泊発電所3号炉

基準津波に関するコメント回答

(地震に伴う津波と地震以外の要因に伴う津波の組合せ)

令和5年7月5日
北海道電力株式会社

【組合せ (断層パターン6 (ケース⑤)) の水位時刻歴波形 (例: 3号炉取水口)】

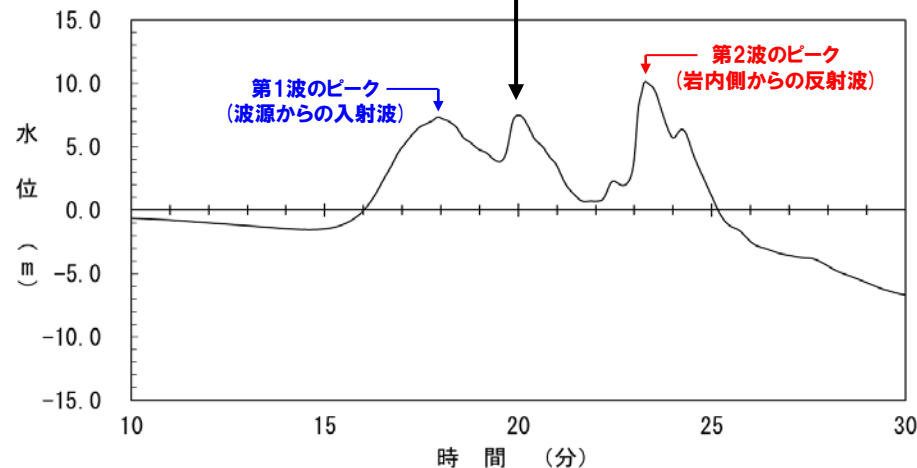
- 地震に伴う津波 (第1波・第2波) の水位上昇側最大ケースを用いた組合せ評価 (同一波動場での津波解析) の結果、陸上地すべり (川白) の第1波のピークが、地震に伴う津波の第1波のピークと第2波のピークの間に重なるため、水位は大きくならなかった。
- 一方、この状況を踏まえると、水位上昇側最大ケース以外についても、地震に伴う津波の第1波のピーク及び第2波のピークと陸上地すべり (川白) の第1波のピークが重なる場合には水位の大小に影響を及ぼす可能性があることを示唆しているものと考えられる。
- 以上のことから、地震に伴う津波の水位上昇側最大ケース以外の影響を確認するための組合せ評価を実施する。

陸上地すべり (川白) の第1波のピークが、地震に伴う津波の第1波のピークと第2波のピークの間に重なるため、水位は大きくならない。

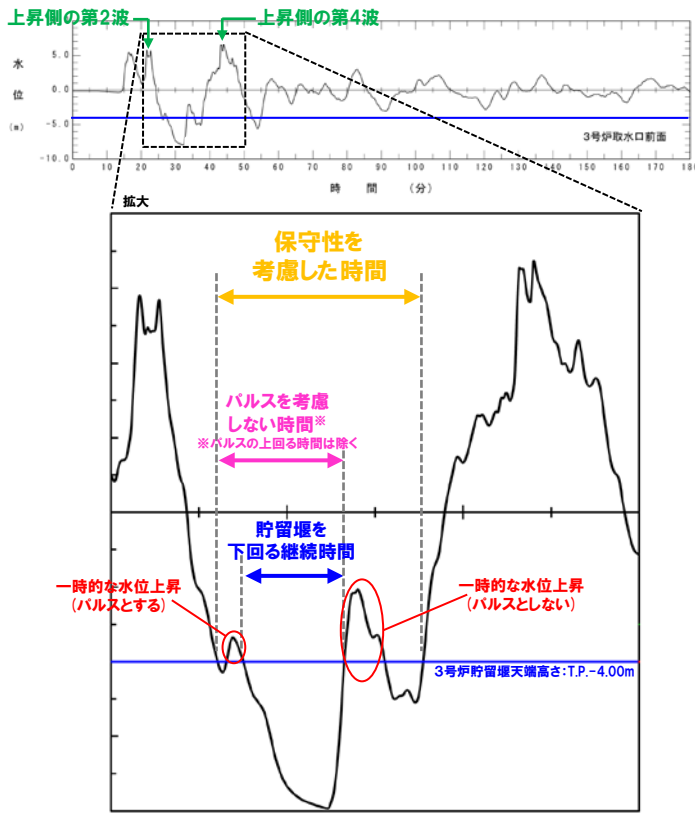
○「保守性を考慮した時間」について、以下の最大ケースに波源の入れ替わり(主要な断層パラメータの変更)が発生しないことを確認する。
 > 地震に伴う津波の最大ケース
 > 「5.8 泊発電所の波源の特徴を踏まえた組合せ評価の最大ケース」

○水位下降側の基準津波として、「保守性を考慮した時間」の最大ケースを選定する。
